Dodatek č. 2

1. Smluvní strany uzavřely dne 17. 2. 2020 na základě výsledku zadávacího řízení veřejné zakázky s názvem „Zateplení objektu domova mládeže Gymnázia a SOŠ pedagogické v Nové Pace – stavební práce“, zahájené uveřejněním výzvy k podání nabídek dne 11. 11. 2019 (dále jako „veřejná zakázka“), smlouvu o dílo (tato smlouva o dílo ve znění pozdějších změn souhrnně jako „smlouva o dílo“ nebo „smlouva“).

OZNÁMENÍ ZMĚNY OPŽP 2014+ PO5			číslo OZ: 1	
Zhotovitel:	Fireo, s.r.o. se sídlem Liberec XXV – Vesec, Česká 374, 463 12 Liberec, IČO 254 70 825			
Investor:	Gymnázium a Střední odborná škola pedagogická, Nová Paka, Kumburská 740	Datum: 27.10.2020		
Název akce: Zateplení objektu domova mládeže Gymnázia a SOŠ pedagogické v Nové Pace – registrační číslo projektu: CZ.05.5.18/0.0/0.0/18_100/0009463				
Způsob odeslání / předání datum: 22.7.2020		poštou ☐	e-mailem ☐	faxem ☐ osobně ☒
Odkazy na	specifikaci:			
	na výkresy:			
	na rozpočtové podklady:	Soupis prací		
	na jinou část smlouvy:	Dodatek č.1 a č.2		
Předmět změny: Zábradlí – doplnění 170 m2				
Popis a zdůvodnění změny:				
V rámci projektové dokumentace bylo navrženo realizovat 118m2 zábradlí. Po kompletní revizi stávajícíh

ZÁMEČNICKÉ VÝROBKY – NOVÝ STAV

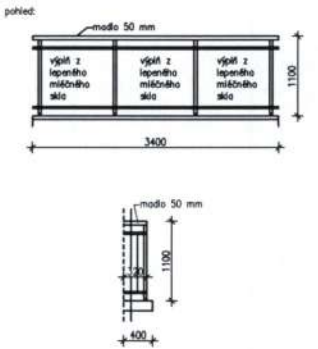
ZMĚNOVÝ LIST OPŽP 2014+PO5		Číslo ZL: 01
Zhotovitel:	Fireo, s.r.o. se sídlem Liberec XXV – Vesec, Česká 374, 463 12 Liberec, IČO 254 70 825	
Změnový list vystavil:	Lukáš Kurilla	
Datum:	27.10.2020	
Podepsaní zmocněnci potvrzují v souladu se Smlouvou o dílo tuto změnu rozsahu díla: Předmět změny: Zábradlí – doplnění 170 m2 Popis a zdůvodnění změny: V rámci projektové dokumentace bylo navrženo realizovat 118m2 zábradlí. Po kompletní revizi stávajícího zábradlí bylo rozhodnuto, že zábradlí se bude realizovat v celém rozsahu ve všech lodžích 288 m2. Po provedení sond bylo zjištěno, že uchycení zábradlí je na některých místech na hraně životnosti a není bezpečné. Doplněné zábradlí bude hliníkové.		
Počet připojených listů specifikací:	Počet připojených výkresů: 1	
Cena méněprací bez DPH:	Cena víceprací bez DPH:	
0,- Kč	947.650,80 Kč	
Výsledná cena změny bez DPH:	Nově sjednaná lhůta dokončení díla:

OZN.	POPIS	SCHÉMA	ROZMĚRY (mm)	MNOŽSTVÍ (Ks)	POZNÁMKA
Z 01	systémové balkónové zábradlí: <u>materiál:</u> – z hliníkových profilů se skleněnou výplní z lepeného mléčného skla vhodného pro výplň balkónového zábradlí <u>popis:</u> – madlo Ø 50mm tl. stěny 2,5mm – profilovaná stojka tl. 40mm tl. stěny 2,0mm – vodorovné příčle nesoucí výplň zábradlí tl. 40mm tl. stěny 2,0mm <u>kotvení:</u> mechanické kotvení do zdiva pomocí chemické kotvy => systém kotvení zábradlí zábradlí podepřeno rektifikačními gumovými nožičkami	přodový:  pohled: 	délka		
			3400mm	77	
			celkem plocha	288m²	
POZNÁMKA: – ROZMĚRY VEŠKERÝCH VÝROBKŮ NUTNO PŘED VLASTNÍ VÝROBOU PŘEMĚŘIT PŘÍMO NA STAVBĚ – VEŠKERÉ VÝROBKY JSOU OZNAČENY KÓDEM ZOBRAZENÝM VE STAVEBNÍCH VÝKRESECH

ZÁMEČNICKÉ VÝROBKY – NOVÝ STAV

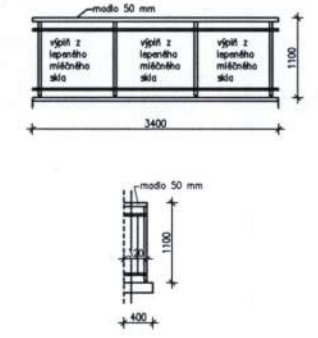
OZNÁMENÍ ZMĚNY OPŽP 2014+ PO5		číslo OZ: 2	
Zhotovitel:	Fireo, s.r.o. se sídlem Liberec XXV – Vesec, Česká 374, 463 12 Liberec, IČO 254 70 825		
Investor:	Gymnázium a Střední odborná škola pedagogická, Nová Paka, Kumburská 740	Datum: 27.10.2020	
Název akce: Zateplení objektu domova mládeže Gymnázia a SOŠ pedagogické v Nové Pace – registrační číslo projektu: CZ.05.5.18/0.0/0.0/18_100/0009463			
Způsob odeslání / předání datum: 22.7.2020		poštou ☐	e-mailem ☐
		faxem ☐	osobně ☒
Odkazy na	specifikaci:		
	na výkresy:		
	na rozpočtové podklady:	Soupis prací	
	na jinou část smlouvy:	Dodatek č.1 a č.2	
Předmět změny: Zábradlí – záměna pozinkového zábradlí za hliníkové			
Popis a zdůvodnění změny:			
Při jednáních GD, AD a TDI bylo dohodnuto, že v případě realizace komplexní výměny zábradlí bude toto zábradlí dodáno místo v žárově zinkovém provedení v provedení hliníkovém. Jednotková cena hliníkového zábradlí, jakožto lepšího materiálu, zůstane zachována dle původní ceny z oceněného položkového rozpočtu. Jednoznačně se jedná z pohledu investora o materiálově výhodnější řešení.

ZMĚNOVÝ LIST OPŽP 2014+PO5		číslo ZL: 02
Zhotovitel:	Fireo, s.r.o. se sídlem Liberec XXV – Vesec, Česká 374, 463 12 Liberec, IČO 254 70 825	
Změnový list vystavil:	Lukáš Kurilla	
Datum:	27.10.2020	
Podepsaní zmocněnci potvrzují v souladu se Smlouvou o dílo tuto změnu rozsahu díla: Předmět změny: Zábradlí – záměna pozinkového zábradlí za hliníkové Popis a zdůvodnění změny: Při jednáních GD, AD a TDI bylo dohodnuto, že v případě realizace komplexní výměny zábradlí bude toto zábradlí dodáno místo v žárově zinkovém provedení v provedení hliníkovém. Jednotková cena hliníkového zábradlí, jakožto lepšího materiálu, zůstane zachována dle původní ceny z oceněného položkového rozpočtu. Jednoznačně se jedná z pohledu investora o materiálově výhodnější řešení.		
Počet připojených listů specifikací:	Počet připojených výkresů:	
Cena méněprací bez DPH:	Cena víceprací bez DPH:

OZN.	POPIS	SCHÉMA	ROZMĚRY (mm)	MNOŽSTVÍ (Ks)	POZNÁMKA
7 01	systémové balkónové zábradlí: <u>materiál:</u> – z hliníkových profilů se skleněnou výplní z lepeného mléčného skla vhodného pro výplň balkónového zábradlí <u>popis:</u> – madlo Ø 50mm tl. stěny 2,5mm – profilovaná stojka tl. 40mm tl. stěny 2,0mm – vodorovné příčle nesoucí výplň zábradlí tl. 40mm tl. stěny 2,0mm <u>kotvení:</u> mechanické kotvení do zdiva pomocí chemické kotvy => systém kotvení zábradlí zábradlí podepřeno rektifikačními gumovými nožičkami	přodový:  pohled: 	délka		
			3400mm	77	
			celkem plocha	288m²

Pohled JZ – nový stav

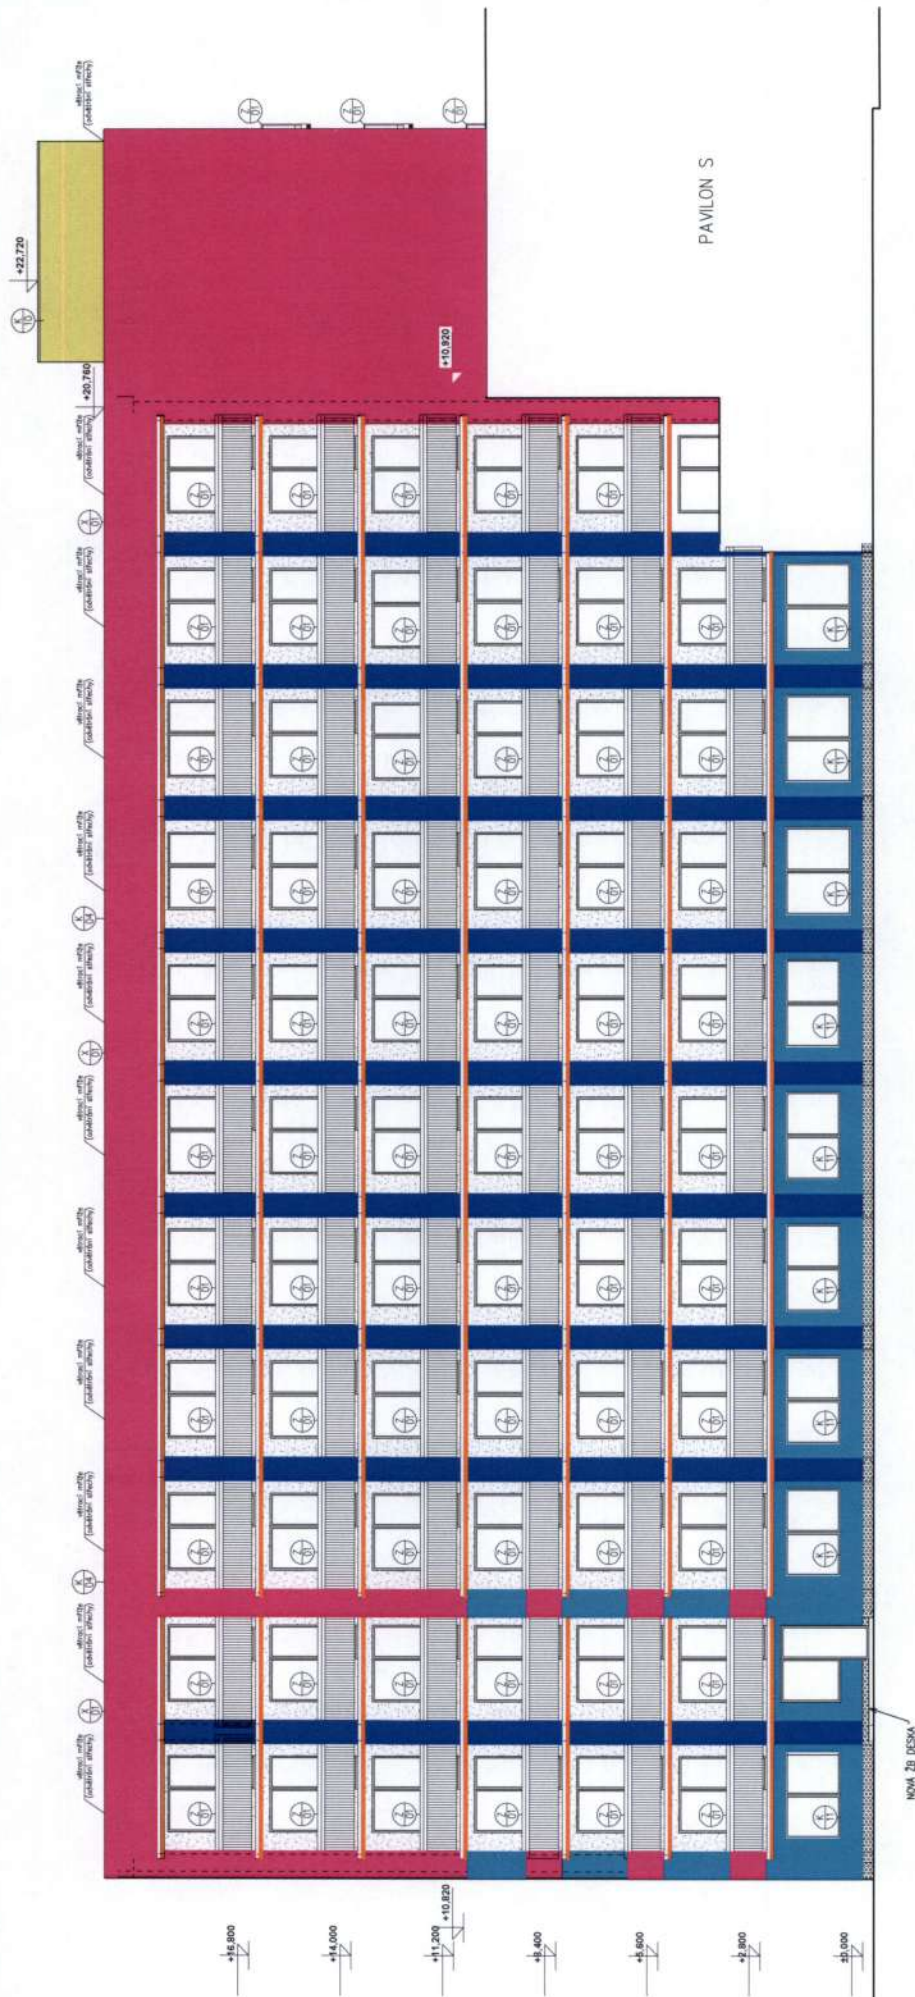
OZNÁMENÍ ZMĚNY OPŽP 2014+ PO5		číslo OZ: 5	
Zhotovitel:	Fireo, s.r.o. se sídlem Liberec XXV – Vesec, Česká 374, 463 12 Liberec, IČO 254 70 825		
Investor:	Gymnázium a Střední odborná škola pedagogická, Nová Paka, Kumburská 740	Datum: 9.10.2020	
Název akce: Zateplení objektu domova mládeže Gymnázia a SOŠ pedagogické v Nové Pace – registrační číslo projektu: CZ.05.5.18/0.0/0.0/18_100/0009463			
Způsob odeslání / předání datum: 13.10.2020		poštou ☐	e-mailem ☐
		faxem ☐	osobně ☒
Odkazy na	specifikaci:	Pohledy a půdorys PD	
	na výkresy:	Pohledy a půdorys PD	
	na rozpočtové podklady:	Soupis prací	
	na jinou část smlouvy:	Dodatek č.2	
Předmět změny: Dilatace mezi podlahovými panely			
Popis a zdůvodnění změny:			
Po demontáži stávajících vrstev na podlahách lodžii bylo zjištěno, že jednotlivé podlahové panely nejsou od sebe oddilátovány. Mezi jednotlivými panely jsou vytvořeny dilatace z důvodu, aby nedošlo k poškození nových vrstev podlah.

ZL - dlažby mezi lodž.panely, soklíky

POHLED JIHOVÝCHODNÍ – NOVÝ STAV

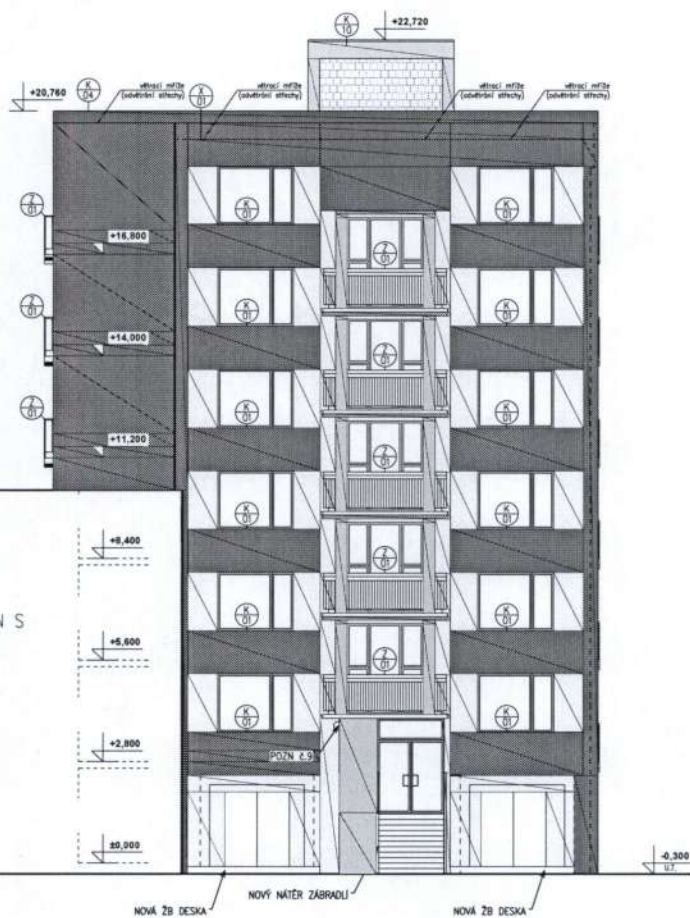
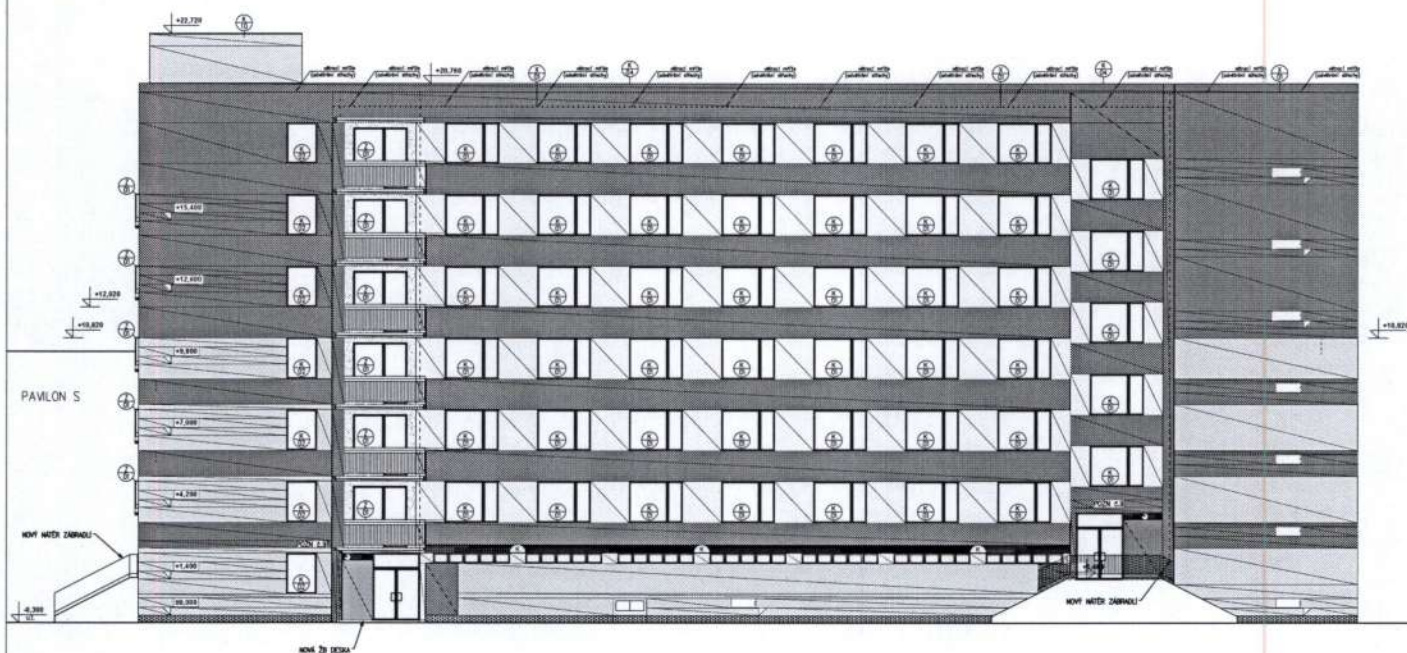
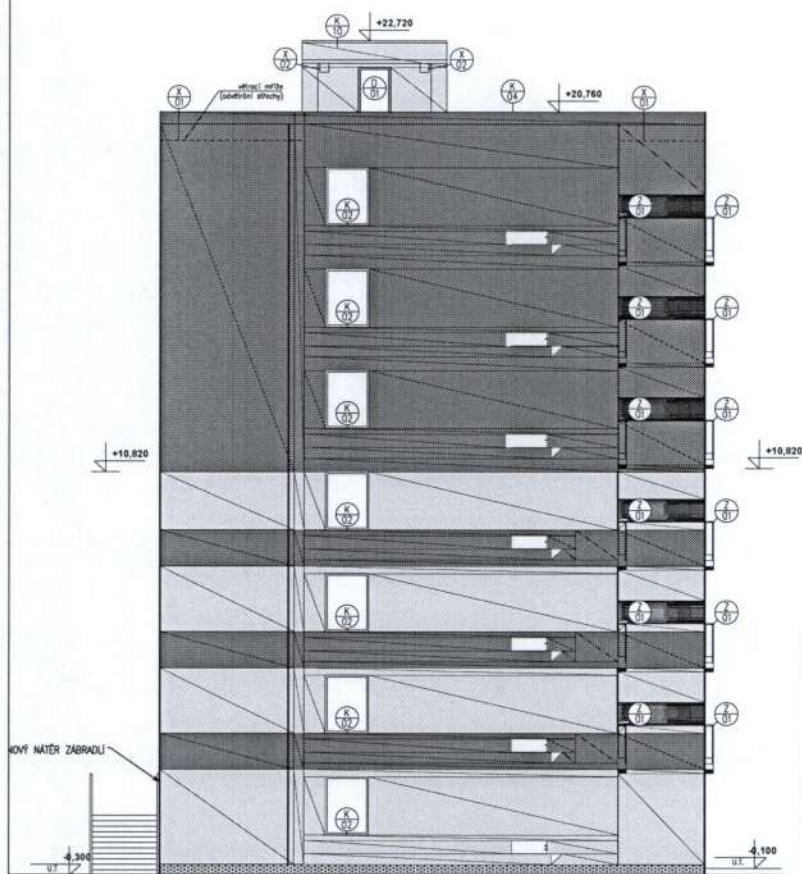
OZNÁMENÍ ZMĚNY OPŽP 2014+ PO5		číslo OZ: 6	
Zhotovitel:	Fireo, s.r.o. se sídlem Liberec XXV – Vesec, Česká 374, 463 12 Liberec, IČO 254 70 825		
Investor:	Gymnázium a Střední odborná škola pedagogická, Nová Paka, Kumburská 740	Datum: 9.10.2020	
Název akce: Zateplení objektu domova mládeže Gymnázia a SOŠ pedagogické v Nové Pace – registrační číslo projektu: CZ.05.5.18/0.0/0.0/18_100/0009463			
Způsob odeslání / předání datum: 13.10.2020		poštou ☐	e-mailem ☐
		faxem ☐	osobně ☒
Odkazy na	specifikaci:	Pohledy PD	
	na výkresy:	Pohledy PD	
	na rozpočtové podklady:	Soupis prací	
	na jinou část smlouvy:	Dodatek č.2	
Předmět změny: Větrací mřížky v atikovém panelu			
Popis a zdůvodnění změny:			
Z důvodu zateplení střešního pláště byly mřížky z konstrukce atikového panelu vypuštěny.			
Počet připojených listů specifikací:			
Důvod vícepráce / méněpráce:			
Zde jednoznačně uvést vazbu na zákon 134/2016 o zadávání veřejných zakázek. Zvláště pak § 222, změna závazku ze smlouvy na veřejnou zakázku.

ZL - mřížky v atice

Pohled JV – nový stav

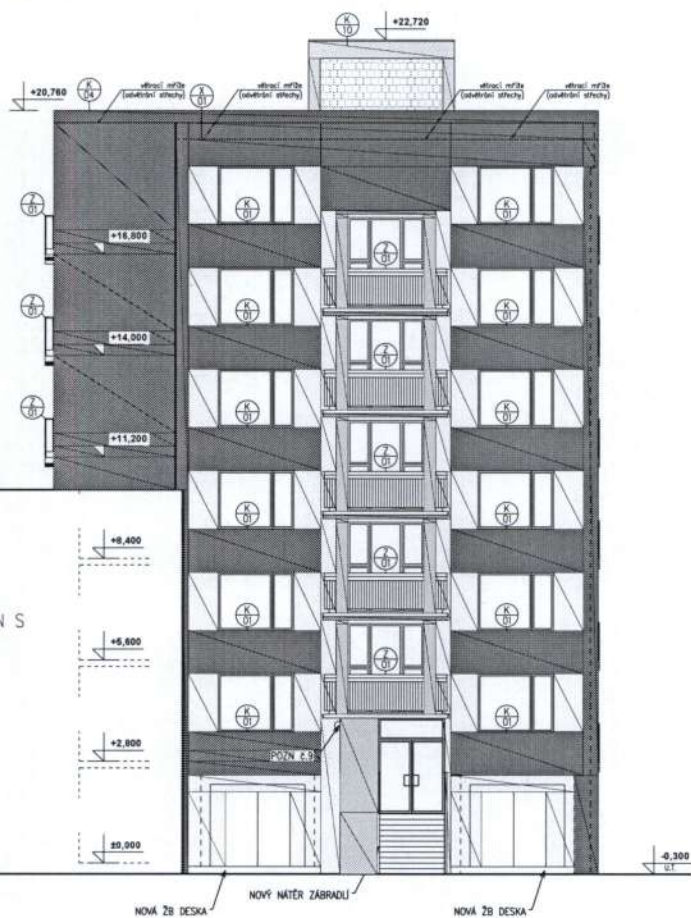
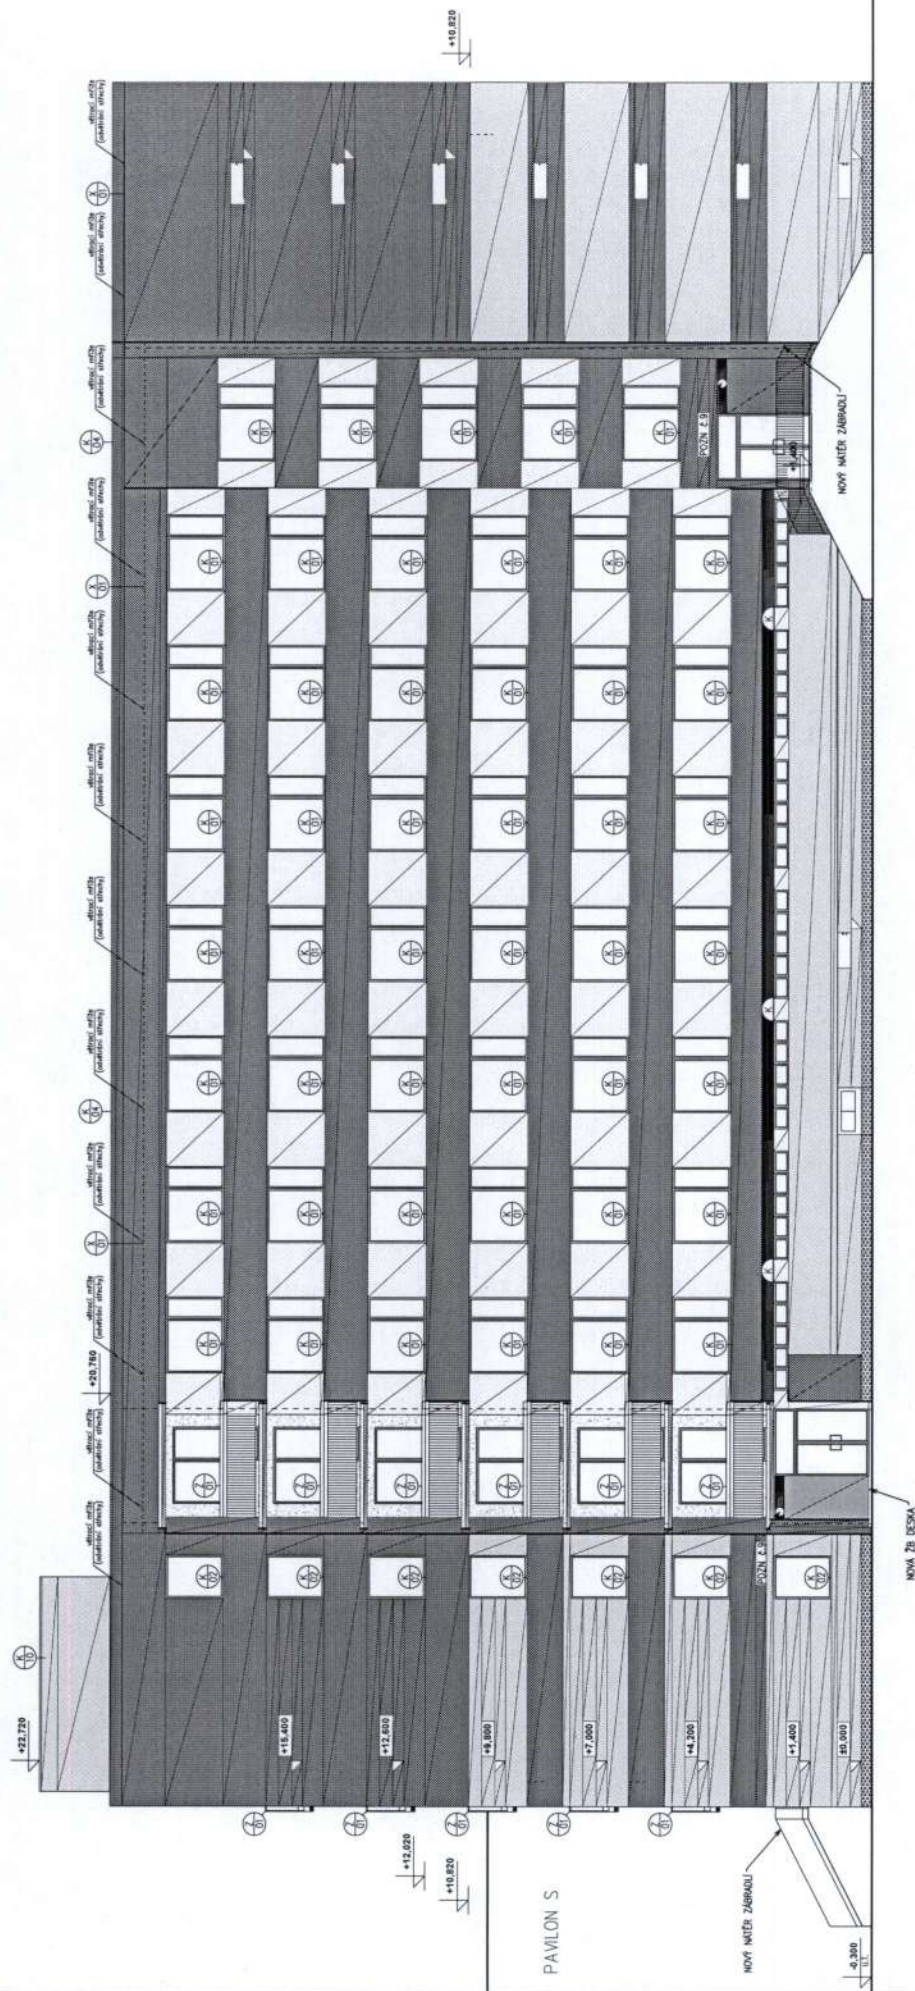
OZNÁMENÍ ZMĚNY OPŽP 2014+ PO5			číslo OZ: 07	
Zhotovitel:	Fireo, s.r.o. se sídlem Liberec XXV – Vesec, Česká 374, 463 12 Liberec, IČO 254 70 825			
Investor:	Gymnázium a Střední odborná škola pedagogická, Nová Paka, Kumburská 740	Datum: 9.10.2020		
Název akce: Zateplení objektu domova mládeže Gymnázia a SOŠ pedagogické v Nové Pace – registrační číslo projektu: CZ.05.5.18/0.0/0.0/18_100/0009463				
Způsob odeslání / předání datum: 13.10.2020		poštou ☐	e-mailem ☐	faxem ☐
osobně ☒				
Odkazy na specifikaci:	Pohledy PD			
na výkresy:	Pohledy PD			
na rozpočtové podklady:	Soupis prací			
na jinou část smlouvy:	Dodatek č.2			
Předmět změny: Schodiště před vstupy				
Popis a zdůvodnění změny:				
Po dohodě s investorem byla dohodnuta povrchová úprava bočních stěn schodišť z důvodu zabránění vnikání vody do konstrukce schodiště.				
Počet připojených listů specifikací:				
Důvod vícepráce / méněpráce:				
Zde jednoznačně uvést vazbu na zákon 134/2016 o zadávání veřejných zakázek. Zvláště pak § 222, změna závazku ze smlouvy na veřejnou zakázku.

ZL - boční stěny schodišť, povrch.úprava zábradlí schodišť
